SCHEDA VALUTAZIONE GTS MESSA IN SICUREZZA TEMPORANEA POST-SISMA DI MANUFATTI EDILIZI

CCR n. _____ Incarico n. _____ del _____ Scheda n° **10** del **12/04/2019**

PROVINCIA RIETI	COMUNE ACCUMOLI
LOCALITÀ (Frazione, Centri abitato o Zona) ACCUMOLI CAPOLUOGO	Num.
INDIRIZZO Via Piave, Via S.Giacomo	
DATI CATASTALI	
Foglio 39	Mappa 39
Particella 574-333-345-572-679-343	ID Aggregato (Prot. Civile)

RELAZIONE TECNICA ALLEGATA AL VERBALE GTS DEL 12/04/2019 – ACCUMOLI CAPOLUOGO

FOTO -1- (P.lla 574)

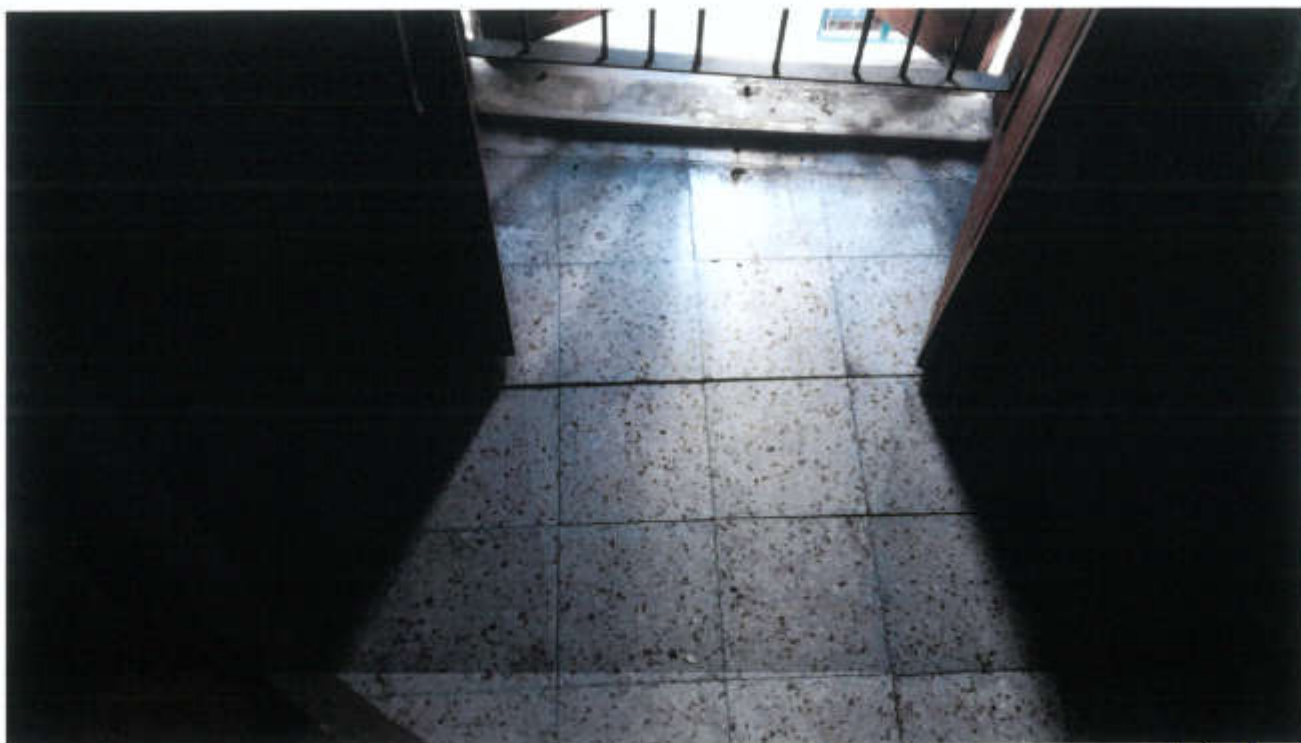
Edificio composto da 2 livelli presenta sulla facciata principale e quella retrostante un diffuso quadro fessurativo con principio di disgregazione della muratura in quella prospiciente la via pubblica (Via S.Giacomo) e conseguente distacco della muratura dal solaio del primo piano, tutto ciò mostra una grave crisi con innesco di collasso per disgregazione della muratura della facciata prospiciente la pubblica via, per una migliore comprensione si rimanda al materiale fotografico;

Pertanto per quanto esposto fin qui, vista la situazione generale circostante nonché la posizione delle suddette particelle, al fine di salvaguardare la pubblica incolumità si ritiene di proporre la demolizione dei suddetti edifici.

FOTO -1- (P.lla 679-343)

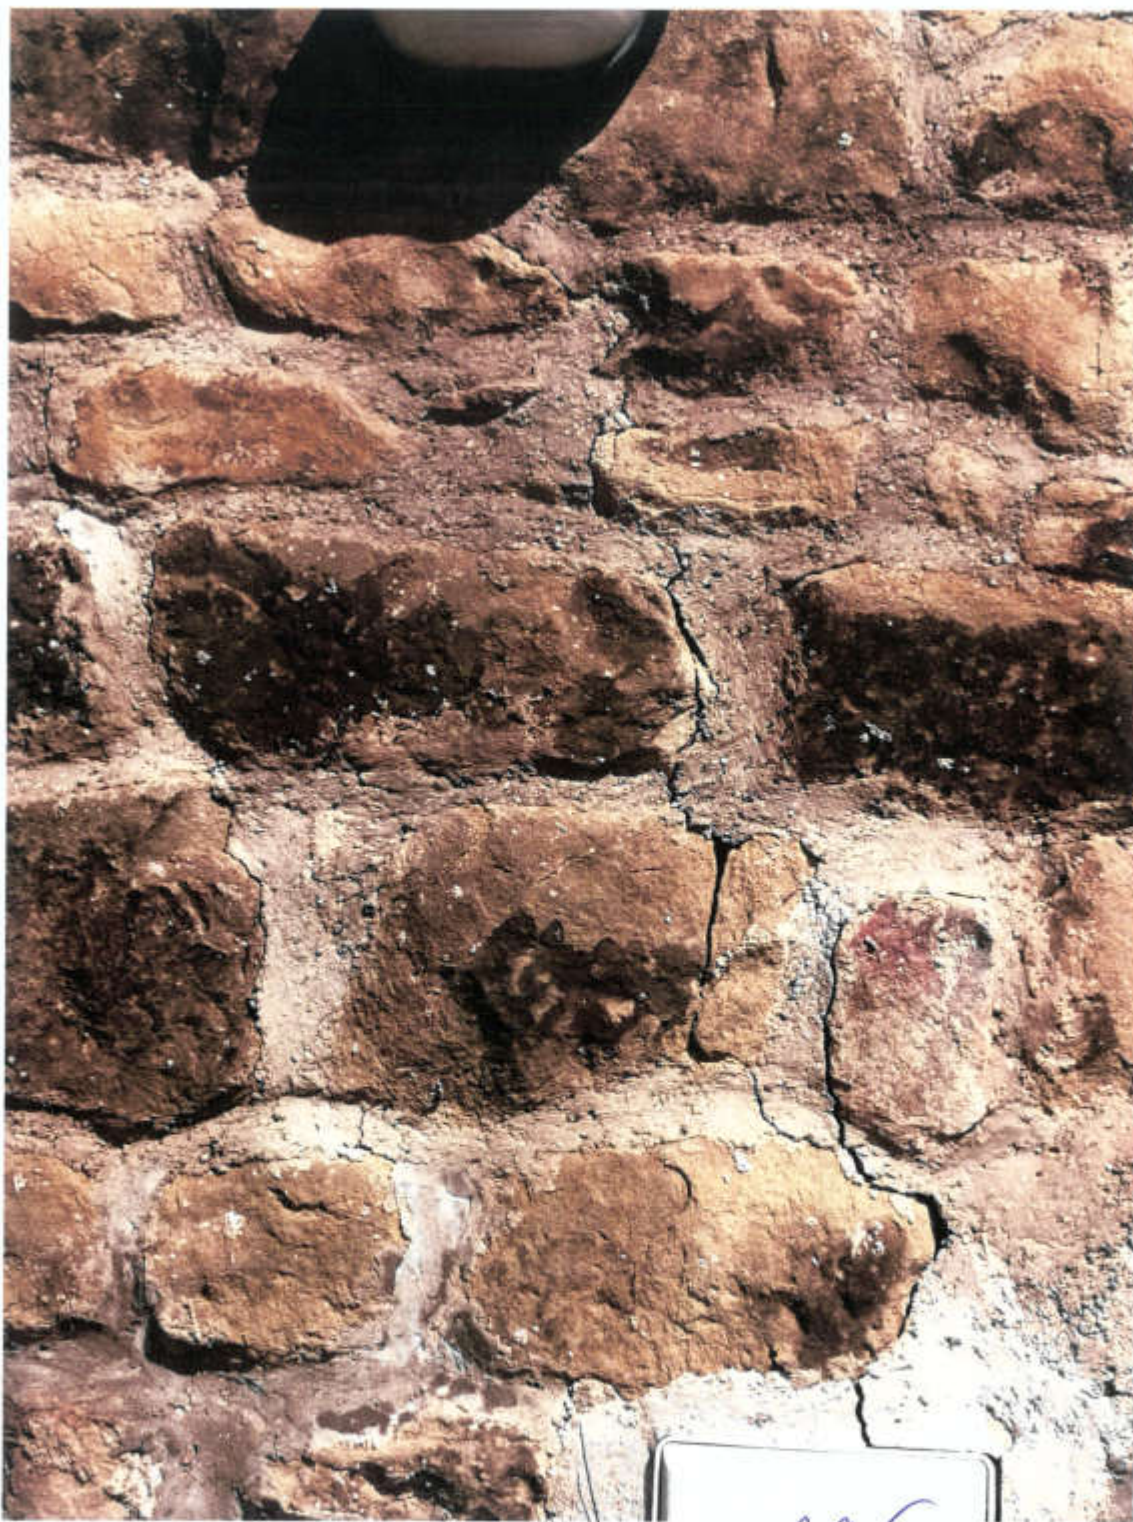
Anche gli edifici individuati con le suddette particelle, sono evidentemente compromessi mostrando, come del resto per quelle precedentemente richiamate, un quadro fessurativo esteso e diffuso con elevato rischio strutturale si sottolinea la crisi anche qui della facciata prospiciente la pubblica via fronte particella 346, con evidenti fessure e sconnessioni a confine tra le due

particelle ed in quella esterna alle 343, distacco del solaio dalla facciata e lesione evidente in facciata.

Anche la facciata prospiciente la corte interna gravemente compromessa per crisi per taglio con singola fessurazione diagonale con evidente apertura delle fessure a qualche centimetro.
